En respuesta a la nota DRHE/1412/2018, donde se solicita informacion aclaratoria (según puntos establecidos en la nota) al Estudio de Impacto Ambiental (EsIA) Categoría I, del proyecto denominado ESTUDIO, DISEÑO Y CONSTRUCCIÓN DE CALLES EN EL CORREGIMIENTO DE LOS CERRITOS, DISTRITO DE LOS POZOS, PROVINCIA DE HERRERA, a desarrollarse en la servidumbre vial establecida de los caminos internos del corregimiento de Los Cerritos, distrito de Los Pozos, provincia de Herrera y promovido por la sociedad **INVERSIONES FJ, S.A.**; tenemos a bien señalar:

ESTUDIO, DISEÑO Y CONSTRUCCIÓN DE CALLES EN EL CORREGIMIENTO DE LOS CERRITOS Y REHABILITACIÓN  
DE TRAMOS CRÍTICOS EN EL CORREGIMIENTO DE LA PITALOZA, DISTRITO DE LOS POZOS.

Chitré, 5 de Septiembre de 2019  
DRHE-1412-2019

Por medio de la presente, de acuerdo a lo establecido en el artículo 43 de Decreto Ejecutivo 123 del 14 de agosto de 2009, modificado por el Decreto Ejecutivo de 155 de agosto de 2011, le solicitamos información aclaratoria al Estudio de Impacto Ambiental (EsIA) Categoría I, denominado "**ESTUDIO, DISEÑO Y CONSTRUCCIÓN DE CALLES EN EL CORREGIMIENTO DE LOS CERRITOS, DISTRITO DE LOS POZOS, PROVINCIA DE HERRERA**", a desar

CAMINO LOS BATISTA  
CONTRATO N° COC-02-19

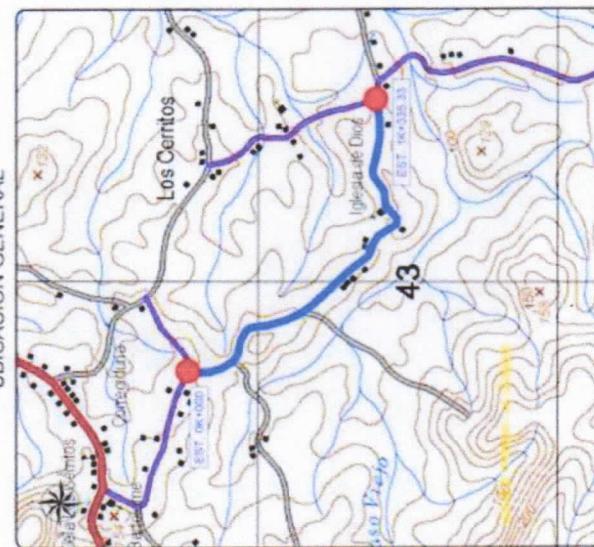
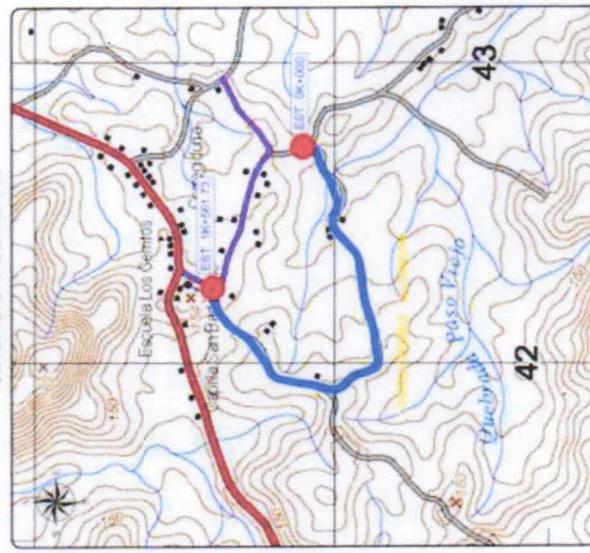
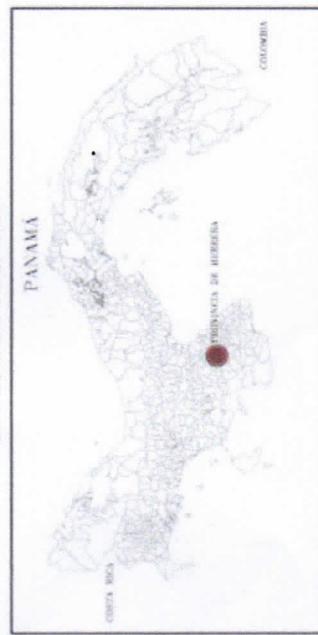
3. En la Sección 5.2, Ubicación geográfica incluyendo mapa escala 1:50,000 y coordenadas UTM o geográficas del polígono del proyecto, en los mapas incluidos en las páginas 25, 26, 27, 28 y 31 se establece el No. de Contrato COC-02-19, mientras que en los mapas presentados en las páginas 29 y 30, se establece como No. de Contrato COC-01-17 "Mejoras de la Vía Cruce Los Boquerones - Cerro Paja - Escuela El Salitre, Provincia de Herrera". Aclarar.

3. Es importante aclarar que el número de contrato que debe aparecer para todos los planos de ubicación geográfica de los tramos de proyecto es **COC-02-19**; de igual forma el nombre correcto de los planos en la página No. 28 y 29 del EsIA donde erróneamente se señala *Mejoras de la Vía Cruce Los Boquerones – Cerro Paja , El Salitre, Herrera*, corresponde a Camino Vía Los Batistas y Camino Los

Bultrones- La Cancha a desarrollarse en el corregimiento de Los Cerritos, distrito de Los Pozos, provincia de Herrera respectivamente, quedando de la siguiente forma:
